## 改善箇所説明図

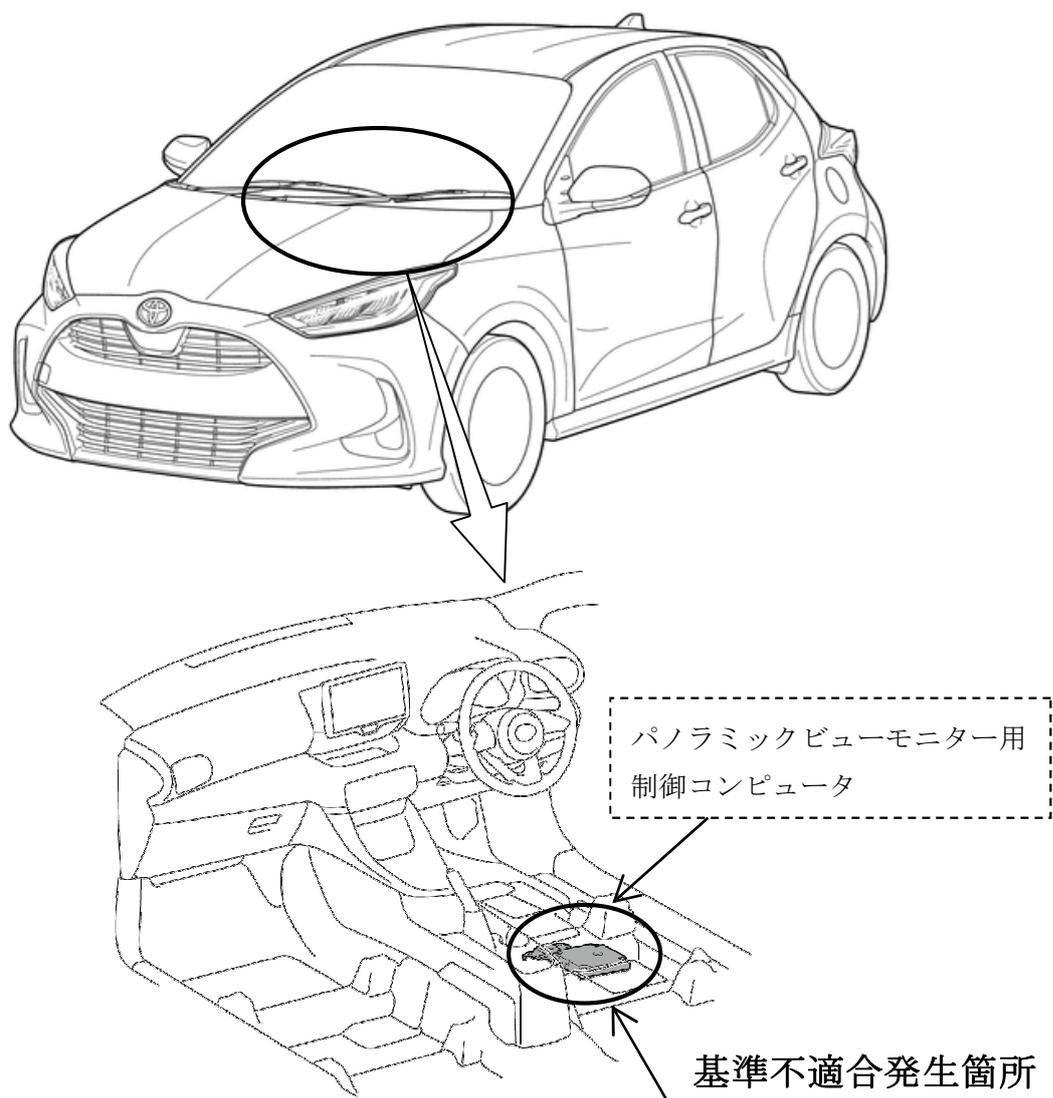
パノラミックビューモニターにおいて、制御プログラムが不適切なため、カメラ映像が停止し、車両周辺が確認できないことがある。そのため、車両左側の視界が確保できないおそれがある。

全車両、パノラミックビューモニター用制御コンピュータのプログラムを対策仕様に修正する。
